**Verslag huishoudelijke elektrische installatie op laagspanning en zeer lage spanning****Algemeen:**

Referentie: 011-20260226-03	Datum controle: 26/02/2026
Keurder: 011

Eigenaar: Onbekend	EAN-code: 541458820060403610
Adres installatie: Boerenkrijgstraat 147, 2800 - Mechelen	Nummer teller(s): 1SAG1100006767
Distributienetbeheerder installatie: Fluvius	
Datum uitvoering installatie:	<input type="checkbox"/> Vóór 01/10/1981 <input checked="" type="checkbox"/> Tussen 01/10/1981 en 01/06/2020 <input type="checkbox"/> Vanaf 01/06/2020
Type:	<input checked="" type="checkbox"/> Wooneenheid <input type="checkbox"/> Niet-huishoudelijk <input type="checkbox"/> PV <input type="checkbox"/> Batterij <input type="checkbox"/> Laadpaal

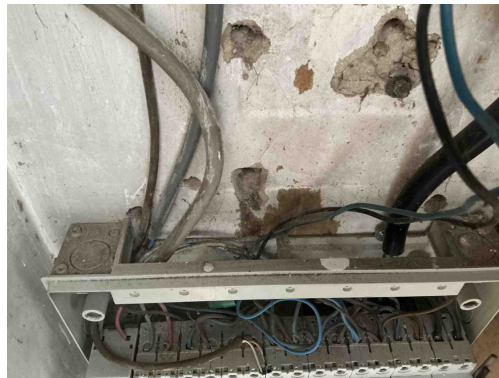
B34 - Het kabeltype van de meterbord verbinding aan de oorsprong van de installatie beantwoordt niet aan de minimale vereisten vastgelegd door de distributienet beheerder. (Boek1: 1.5 + SYNERGRID C1/107)

Opmerking: Oa EXVB

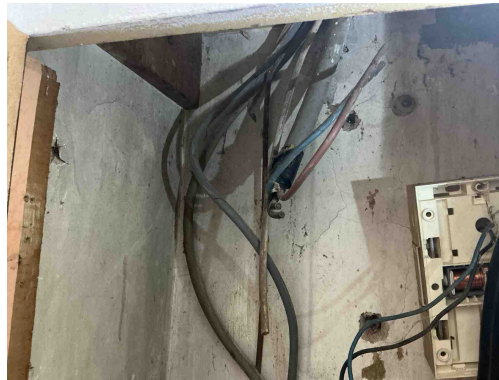
B06 - Het elektrisch verdeelbord heeft niet de minimale beschermingsgraad IPXX-B in een gewone ruimte (Boek 1: 4.2.2.3).

Opmerking: Oa bord 1

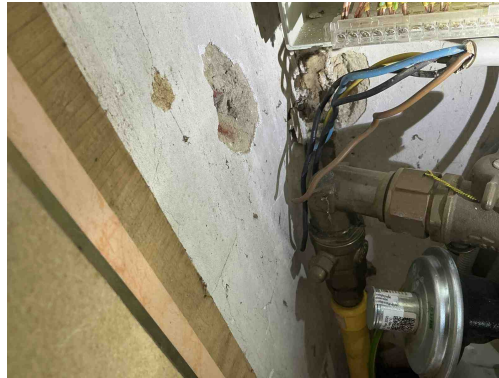
C28 - Niet gebruikte leidingen onder spanning zijn niet op een degelijke manier geïsoleerd of verwijderd (Boek 1: 4.2.1.1).
Opmerking: Oa rond bord 1 en in bord 1

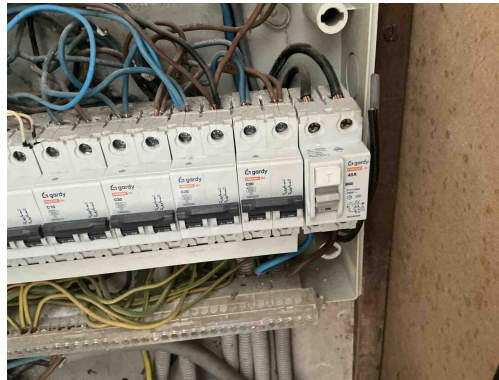
C28 - Niet gebruikte leidingen onder spanning zijn niet op een degelijke manier geïsoleerd of verwijderd (Boek 1: 4.2.1.1).
Opmerking: Oa rond bord 1 en in bord 1

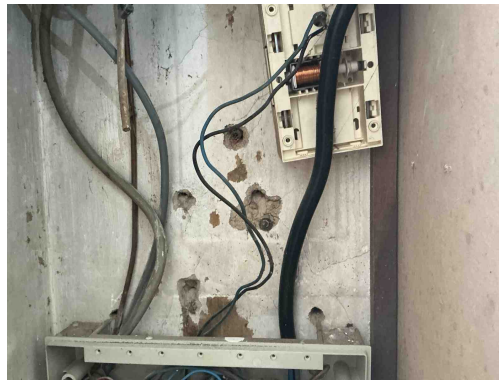
C28 - Niet gebruikte leidingen onder spanning zijn niet op een degelijke manier geïsoleerd of verwijderd (Boek 1: 4.2.1.1).
Opmerking: Oa rond bord 1 en in bord 1

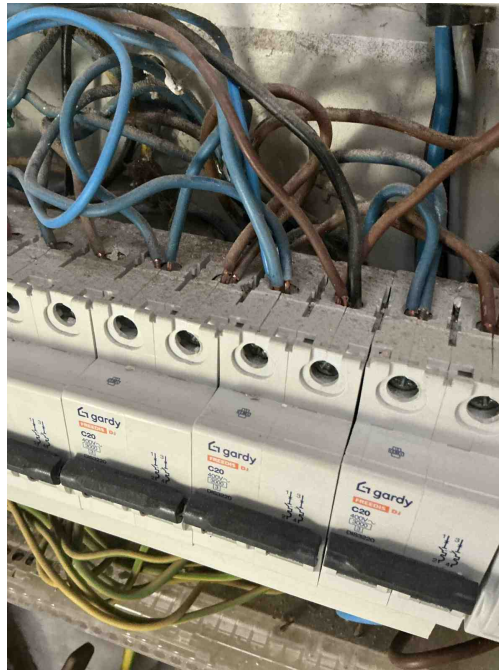
C21 - Het gebruik van geleiders van het type VOB, zonder bijkomende afscherming is niet toegestaan (Boek 1: 5.2.9.6).
Opmerking: Oa aan bord 1

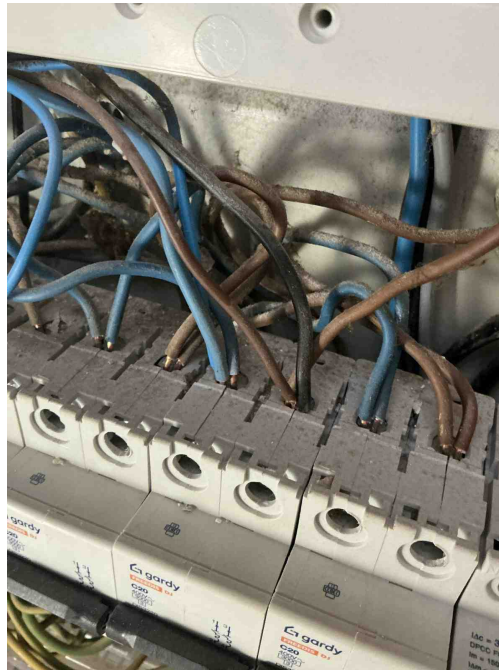
C07 - Stroombanen uitgevoerd door middel van parallel verbonden leidingen hebben niet dezelfde kenmerken zoals type, sectie, lengte, plaatsingswijze (Boek 1: 4.4.3.4).
Opmerking: Oa verschillende secties in 1 klem bord 1

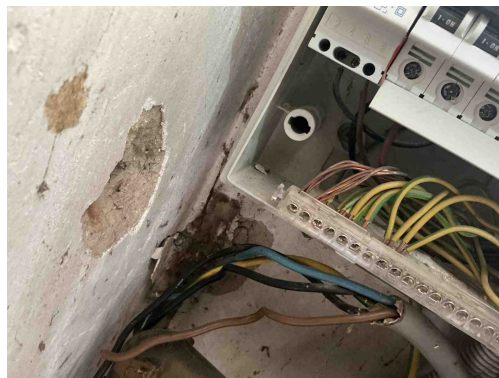
T21 - Het elektrisch materieel is niet geplaatst volgens de voorschriften van de fabrikant/ regels van goed vakmanschap . (Boek 1: 1.4.1.3)

Opmerking: Oa bord 1 en 2 3 secties 1 klem, ophangvijzen bord 1 en 2, kamgeleider bord 2

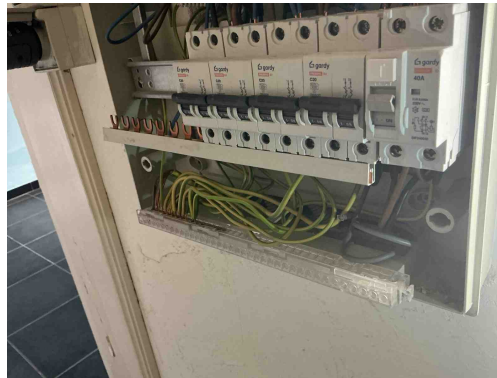
T21 - Het elektrisch materieel is niet geplaatst volgens de voorschriften van de fabrikant/ regels van goed vakmanschap . (Boek 1: 1.4.1.3)

Opmerking: Oa bord 1 en 2 3 secties 1 klem, ophangvijzen bord 1 en 2, kamgeleider bord 2

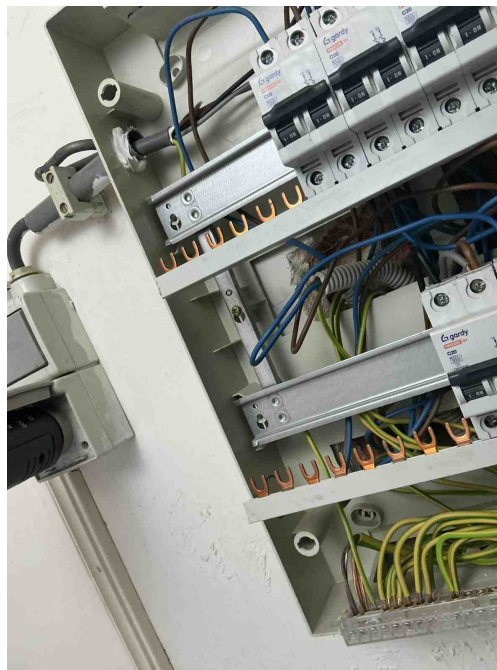
T21 - Het elektrisch materieel is niet geplaatst volgens de voorschriften van de fabrikant/ regels van goed vakmanschap . (Boek 1: 1.4.1.3)

Opmerking: Oa bord 1 en 2 3 secties 1 klem, ophangvijzen bord 1 en 2, kamgeleider bord 2

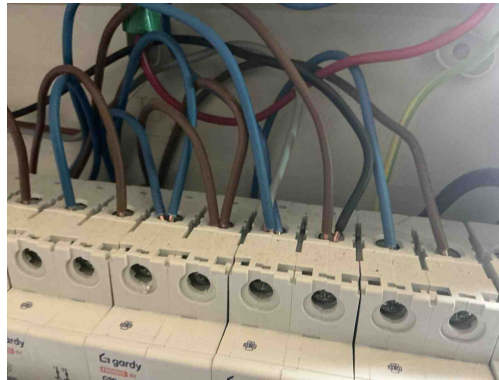
T21 - Het elektrisch materieel is niet geplaatst volgens de voorschriften van de fabrikant/ regels van goed vakmanschap . (Boek 1: 1.4.1.3)

Opmerking: Oa bord 1 en 2 3 secties 1 klem, ophangvijzen bord 1 en 2, kamgeleider bord 2

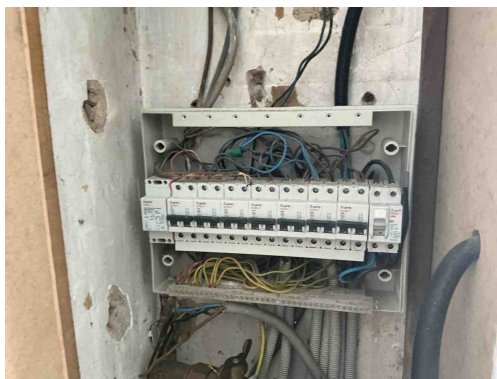
A16 - Er is geen continuïteit van de beschermingsgeleider van de contactdoos (Boek 1: 5.4.3.4).

Opmerking: Oa woonkamer,zolder
